La Chorrera, 21 de junio de 2023
DRPO-DIREC-SEIA-NE-720-2023

En seguimiento al proceso de evaluación del **ESTUDIO DE IMPACTO AMBIENTAL CATEGORÍA I, PROYECTO: "PH GENOA"**, ubicado entrada al centro comercial el machetazo final, corregimiento de Juan Demóstenes Arosemena, distrito de Arraiján, provincia de Panamá Oeste, ingresado el 31 de marzo de 2023, para su evaluación por la Sección de Evaluación de Impacto Ambiental del Ministerio de Ambiente de Panamá Oeste, deseamos expresarle que luego de evaluar el Estudio de Impacto Ambiental, tenemos a bien solicitarle lo siguiente:

Por este medio dándole seguimiento al proceso de evaluación del estudio de impacto ambiental categoría I, PH GENOA, en donde se nos solicita la primera información aclaratoria mediante nota DRPO-DIREC-SEIA-NE-720-2023, le damos respuestas a las interrogantes solicitadas.

Gráficos del sistema de tratamiento a utilizar

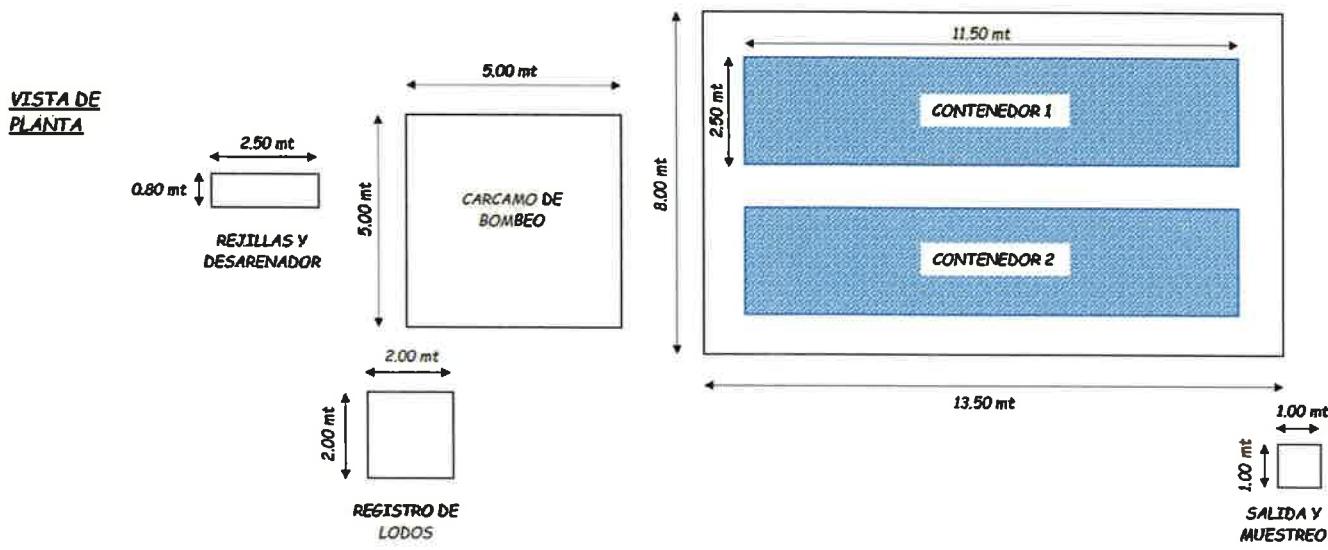
- b. *Justificar a través de un estudio y/o caracterización técnica con los debidos resultados, esquema y/o diseños, planos de funcionamiento para el manejo del sistema de tratamiento de aguas residuales a utilizar e indicar (con coordenadas) el punto de descarga del mismo.*

RESPUESTA: En cuanto al sistema de tratamiento este será un reactor de lecho sumergido el cual consiste en atravesar un lecho filtrante sobre el cual se ha desarrollado adherido un cultivo bacteriano llamado biopelícula el cual degrada la contaminación orgánica disuelta, según el diseño que exponemos, ocurrirán dos procesos de forma simultánea: SBR y FBR (aeróbico – anaeróbico con soporte biológico + físico químico), (**seguidamente presentamos ficha técnica**).

Este sistema a utilizar estará ubicado en las coordenadas N 987257.02 E 635663.49, lo cual involucra un área de 450m², el punto de salida del agua de descarga, estará en las coordenadas N987229.30 E635672.00, saldrá mediante tubería de PVC de 6" y tendrá una extensión hasta descargar en la tubería lineal de 24" de 77.95metros lineales, des este punto las aguas serán conducidas a través de la tubería de 24" a una extensión de 42.05 metros lineales hasta el punto de descarga ubicada en la coordenada N987182.66 E635580.34 en la quebrada sin nombre, la cual tiene un recorrido de 120 metros lineales. Cabe destacar que de la salida del sistema de tratamiento a la tubería de 24" se ubicará en la coordenada N987148.28 E635644.29 una tanquilla la cual permitirá monitorear el agua de descarga e incluso permitir el mantenimiento de la tubería.

Ver adjunto grafico del sistema de tratamiento y planos que describe la ubicación del sistema de tratamiento, la tanquilla, la tubería de 6" que sale del sistema hasta el punto de descarga en la tubería de 24" y el recorrido de la tubería de 24" hasta el punto de descarga final en la quebrada sin nombre.

Planos de ubicación del sistema de tratamiento y del sistema de tuberías hasta el punto de descarga.

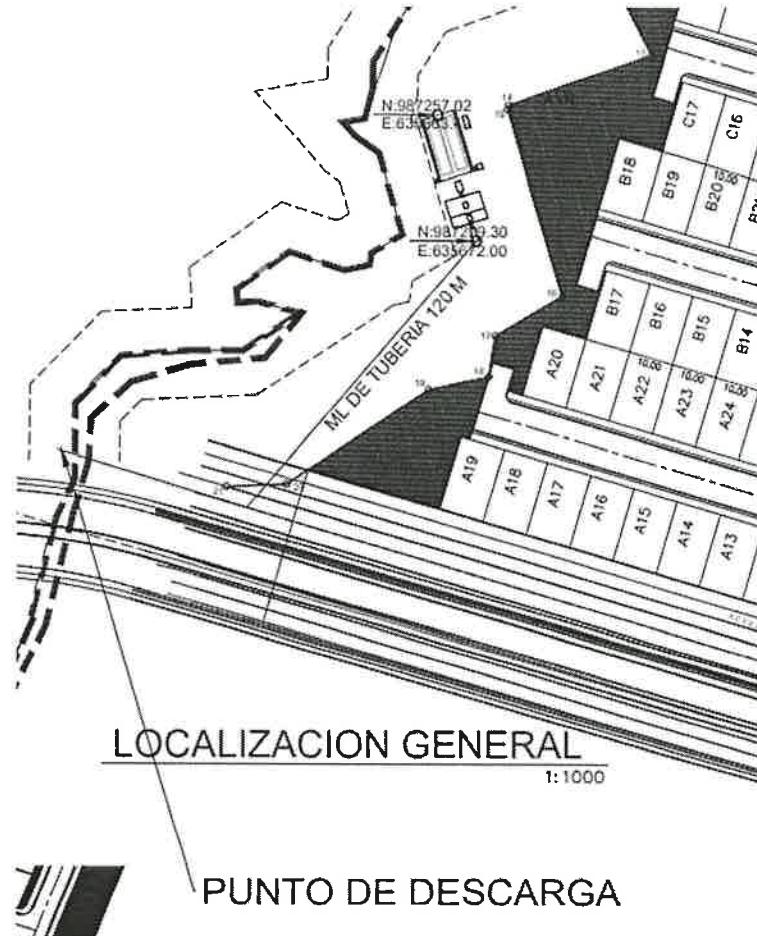
- a. *Presentar otras alternativas u opciones para la disposición final de las aguas residuales de la Planta de Tratamiento del proyecto, que se contemple descargar.*

RESPUESTA: la descarga de las aguas tratadas será dirigidas en primera instancia hacia una tubería de 24 pulgadas que pasará en la servidumbre frontal del predio, específicamente en la coordenada N987148.28 E635644.29, la cual conducirá estas aguas para su descarga final, hacia la Quebrada sin nombre ubicada en las coordenadas N987182.66 E635580.34. adjuntamos seguidamente imagen satelital y plano para ilustrar lo señalado.

Acueducto de Panamá, Arraiján y Panamá Oeste (Visualización)

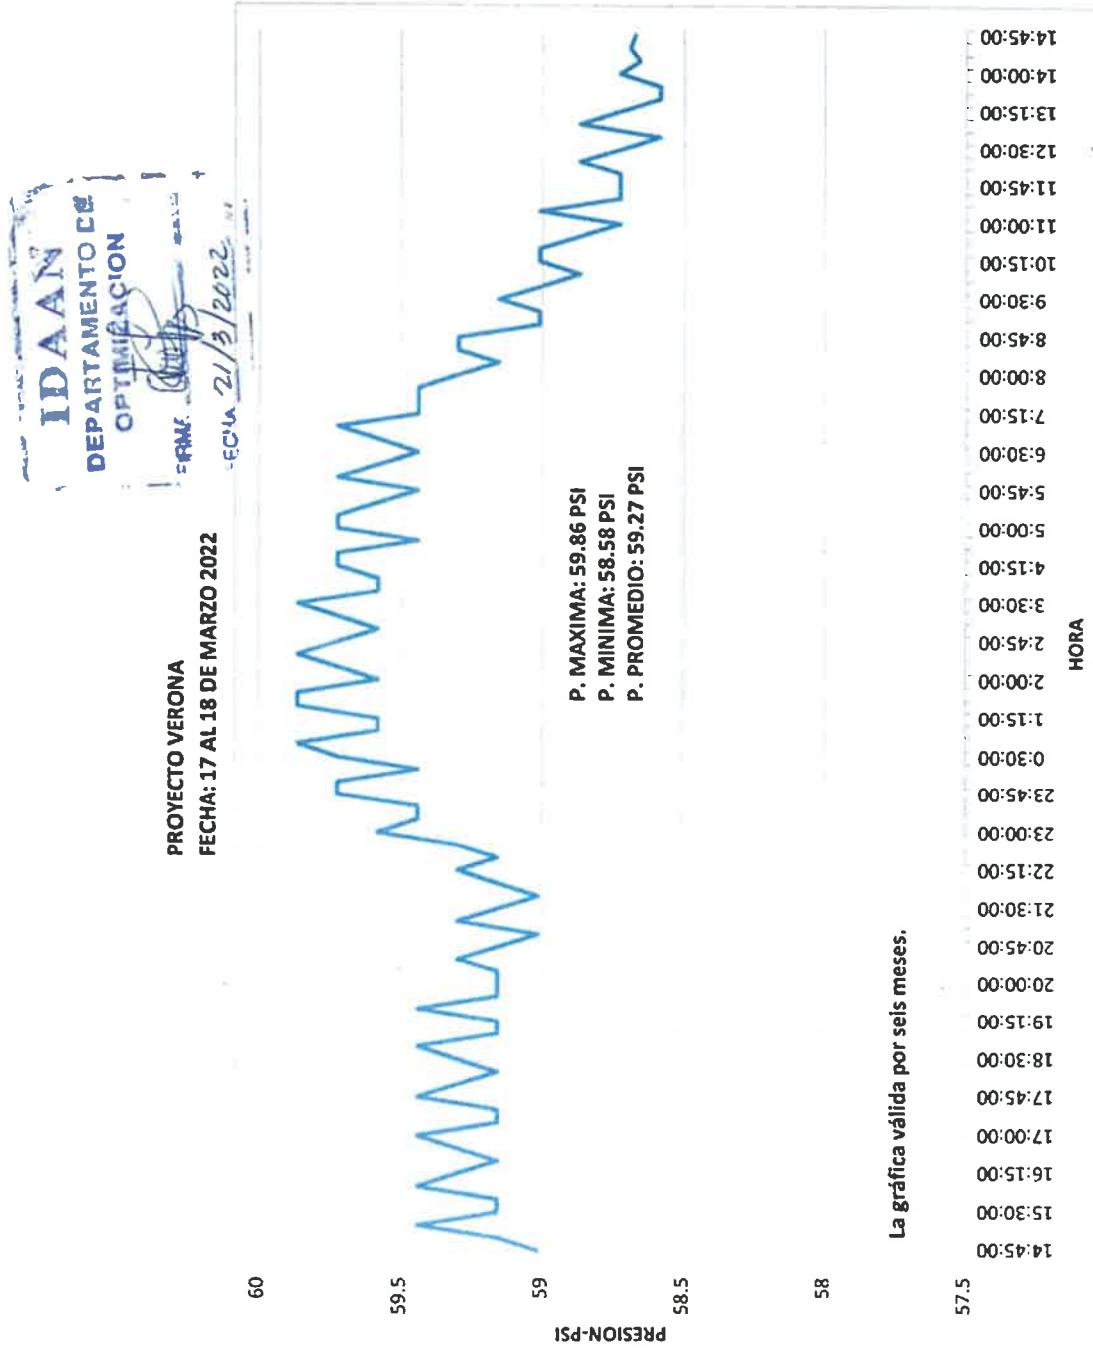
- a. *Presentar la certificación de interconexión para el abastecimiento de agua potable otorgada por el Instituto de Acueductos y Alcantarillados Nacionales (IDAAN), o en su defecto, que otras alternativas se podrá presentar para el suministro de agua potable para el proyecto.*

La empresa promotora tiene en el área un sistema de captación y almacenamiento de agua potable compuesto por dos tanques de almacenamiento de 100,000 galones cada uno, autoabastecidos por el Instituto de Acueductos y Alcantarillado Nacionales (IDAAN)., con lo cual se estará surtiendo el proyecto establecido y según evaluación realizada (prueba de presión) existe la capacidad para surtir los nuevos proyectos de la promotora. Por lo cual la promotora a su vez continuará los trámites requeridos para la interconexión del proyecto de agua potable que lo brinda el Instituto de Acueductos y Alcantarillado Nacionales (IDAAN).

En conclusión, como ya lo expresamos tenemos como primera solución al problema del abastecimiento de agua el sistema de captación y almacenamiento con el que cuenta la empresa promotora (dos tanques de almacenamiento de 100,000 galones con capacidad para suministro). La segunda sería la posibilidad de darse algún inconveniente con el suministro del establecimiento de pozos con la debida tramitación de la permisología pertinente. Y la tercera sería el nuevo sistema de suministro que esta construyendo el IDAAN.

Ver seguidamente pruebas de presión echas para el proyecto VERONA el cual esta muy cercano a este proyecto y que indica tener capacidad para aportar agua potable a estas nuevas residencias.
